**AVIS RELATIF À LA PROTECTION
CONTRE LES EVENTUELS EFFETS NOCIFS ET NUISANCES
PROVOQUÉS PAR LES RAYONNEMENTS NON IONISANTS
GÉNÉRÉS PAR DES ANTENNES ÉMETTRICES STATIONNAIRES**

Commune : FLEMALLE - Exploitant : PROXIMUS

Référence exploitant : 41FLG_01

Rapport n° 426 / 2025

Figure 1 : Vue en plan des lieux de séjour et des points de contrôle

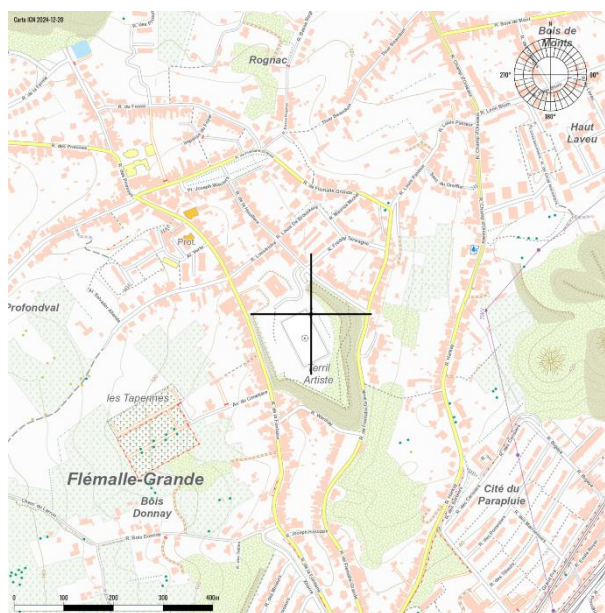
- le numéro du point de contrôle repris sur un des plans de la figure 1;
- le numéro du LS dans lequel se trouve le point de contrôle de la 1^{ère} colonne ;
- l'atténuation d'obstacle prise en compte pour le calcul de l'indice d'exposition dans le LS ;
- le résultat du calcul de l'indice d'exposition.

N° point de contrôle	LS	Atténuation (dB)	Indice d'exposition relatif à la limite par installation IE_i
40	LS13	0,0	0,642
27	LS13	0,0	0,642
25	LS12	0,0	0,619
38	LS12	0,0	0,619
39	LS13	0,0	0,535
26	LS13	0,0	0,535
37	LS14	0,0	0,464
24	LS14	0,0	0,464
41	LS13	0,0	0,422
36	LS14	0,0	0,371
35	LS14	0,0	0,255
23	LS14	0,0	0,255
7	LS11	3,0	0,186
4	LS11	3,0	0,166
1	LS11	3,0	0,158
22	LS14	0,0	0,140
34	LS14	0,0	0,140
6	LS11	3,0	0,139
3	LS11	3,0	0,117
42	LS14	0,0	0,102
43	LS14	0,0	0,102
2	LS11	3,0	0,101
8	LS11	3,0	0,097
44	LS11	3,0	0,088
31	LS14	0,0	0,087
21	LS14	0,0	0,082
33	LS14	0,0	0,082
5	LS11	3,0	0,078
9	LS11	3,0	0,074
10	LS11	3,0	0,070
32	LS14	0,0	0,064
30	LS14	0,0	0,020
28	LS7	3,0	0,017
29	LS3	3,0	0,015
20	LS1	3,0	0,014

En ce qui concerne les antennes de l'installation mentionnées dans le tableau 1, la distance maximale à laquelle la limite pourrait être atteinte, à l'extérieur, est égale à 97,2 m. S'il n'y a pas de LS à une distance inférieure, les antennes respectent forcément la limite d'immission.

Dans le cas des LS situés à l'intérieur des bâtiments, une atténuation d'obstacle est prise en compte et il en résulte que la distance maximale à laquelle la limite pourrait être atteinte se réduit à 68,8 m.

Les résultats de l'évaluation décrite au paragraphe 4 indiquent que les antennes émettrices stationnaires de l'installation faisant l'objet du présent avis ne produisent pas, dans un lieu de séjour, un rayonnement électromagnétique maximum supérieur aux limites fixées à l'article 4 du décret.

En conclusion, les antennes émettrices stationnaires faisant partie de l'installation référencée dans le paragraphe 2 et dont les caractéristiques techniques sont résumées dans le tableau 1 **respectent les limites d'immission** fixées à l'article 4 du décret du 8 décembre 2022 (M.B. du 16.12.2022) modifiant le décret du 3 avril 2009 relatif à la protection contre les éventuels effets nocifs et nuisances provoqués par les rayonnements non ionisants générés par des antennes émettrices stationnaires.
